ЖАЛОБА

на неправомерный допуск потенциальных поставщиков к участию в конкурсе № 17093914-1

2.3. Несовпадение модели ИБП в заявке с моделью в заводском техническом

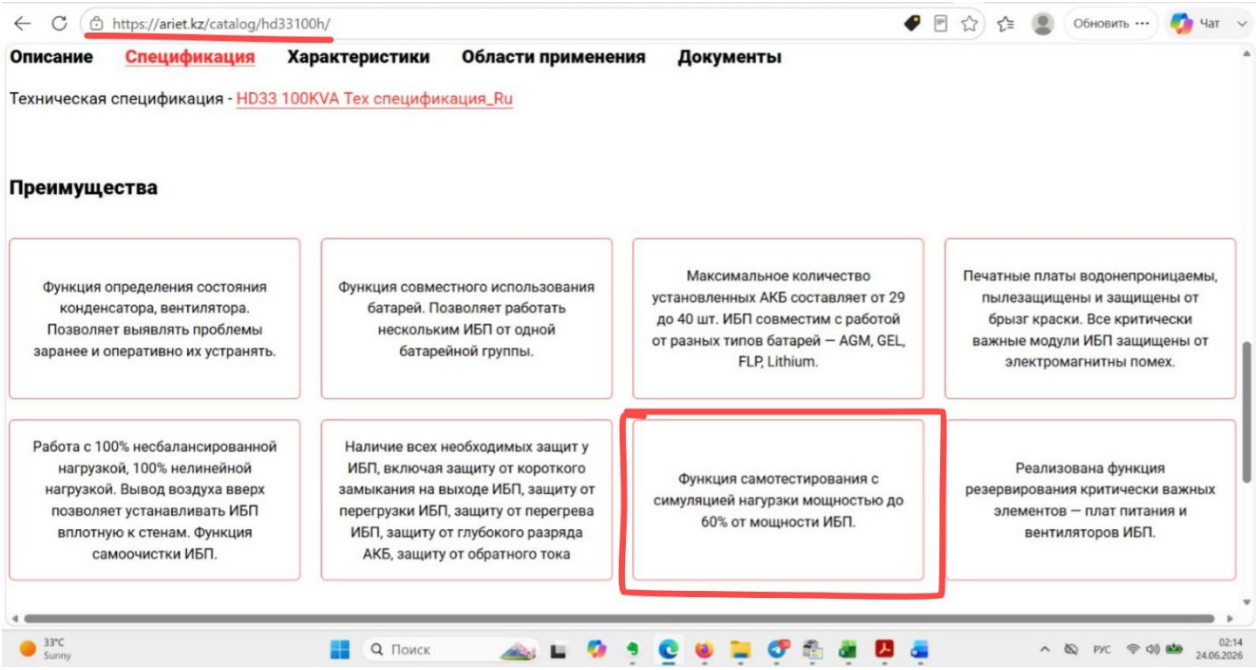
В технической спецификации ТОО «Фаст Байк» и в ссылке на сайт производителя указана модель ИБП **«ARIET HD33100H»** (https://ariet.kz/catalog/hd33100h/). Однако приложенное заводское техническое описание оформлено на модель **«HD33100»** (титул брошюры — «HD33 100KVA», таблица технических характеристик — «МОДЕЛЬ HD33100»). **Литера «H» в заводском документе отсутствует**.

Таким образом, заявленная к поставке модель Товара ИБП (HD33100H) и модель, на которую представлено заводское техническое описание (HD33100), не совпадают. Заводское техническое описание на фактически предлагаемую модель HD33100H в составе заявки отсутствует, что не позволяет конкурсной комиссии сравнить требуемые характеристики с предложенными и подтверждает непредставление документа, требуемого разделом 10 ТС (заводское техническое описание на предлагаемый ИБП).

3.3. Несовпадение модели ИБП в заявке с моделью в заводском техническом описании

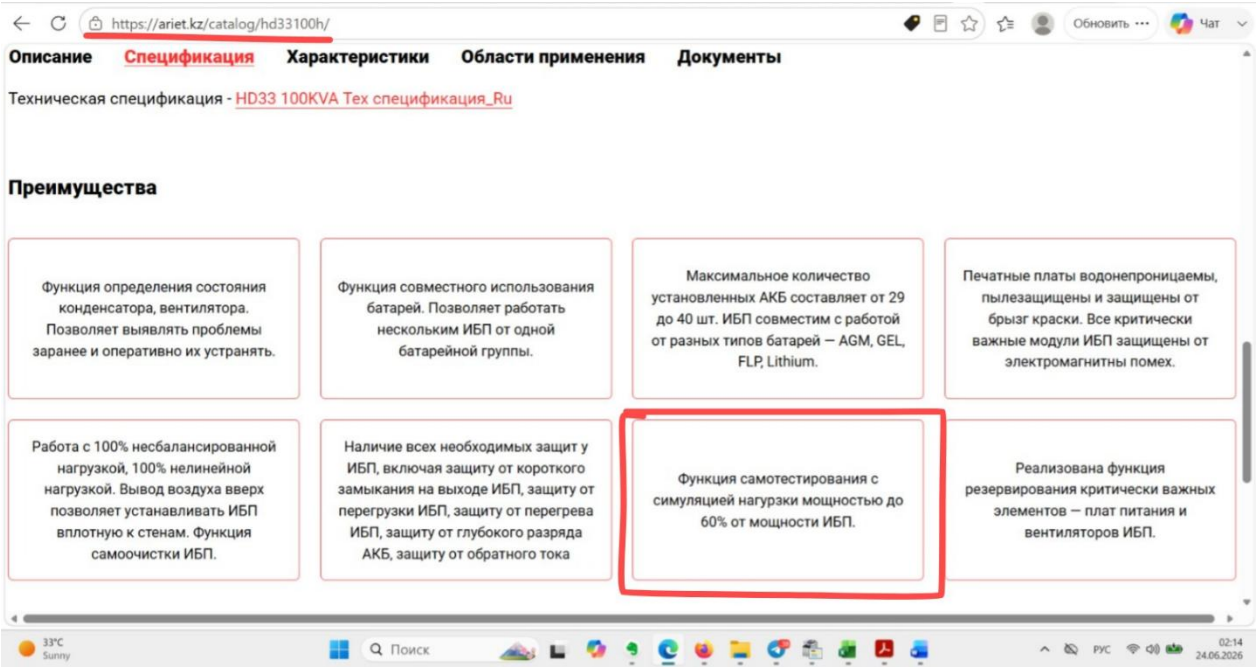
В технической спецификации ИП «ФЕДЯЕВА НАТАЛЬЯ ВАЛЕРЬЕВНА» и в ссылке на сайт производителя указана модель ИБП «ARIET HD33100H» (https://ariet.kz/catalog/hd33100h/). Однако приложенное заводское техническое описание

оформлено на модель «HD33100» (титул брошюры — «HD33 100KVA», таблица технических характеристик — «МОДЕЛЬ HD33100»). Литера «H» в заводском документе отсутствует.

Таким образом, заявленная к поставке модель Товара ИБП (HD33100H) и модель, на которую представлено заводское техническое описание (HD33100), не совпадают. Заводское техническое описание на фактически предлагаемую модель HD33100H в составе заявки отсутствует, что не позволяет конкурсной комиссии сравнить требуемые характеристики с предложенными и подтверждает непредставление документа, требуемого разделом 10 ТС (заводское техническое описание на предлагаемый ИБП). Указанное несовпадение моделей создаёт самостоятельный риск поставки несоответствующего либо неоригинального (контрафактного) товара. Раздел 10 ТС прямо устанавливает требование об указании конкретной марки и модели предлагаемого ИБП и о представлении письма/сертификата от завода-изготовителя именно «для недопущения поставки неоригинального или контрафактного Товара». При этом в требованиях технической спецификации Заказчика указано: «Потенциальный поставщик предоставляет в составе конкурсной заявки техническое описание ИБП от завода-изготовителя, с указанием всех технических параметров и функций ИБП, заверенное подписью и печатью производителя ИБП, позволяющее сравнить требуемые характеристики с предложенными», **таким образом предоставление разных моделей Товара (ИБП) НЕ ПОЗВОЛЯЕТ СРАВНИТЬ ТРЕБУЕМЫЕ ХАРАКТЕРИСТИКИ С ПРЕДЛОЖЕННЫМИ.** В связи с вышеизложенной аргументацией заявка ИП «ФЕДЯЕВА НАТАЛЬЯ ВАЛЕРЬЕВНА» в соответствии с подпунктом 2) пункта 212 Правил подлежит отклонению, как не соответствующая требованиям технической спецификации Заказчика.
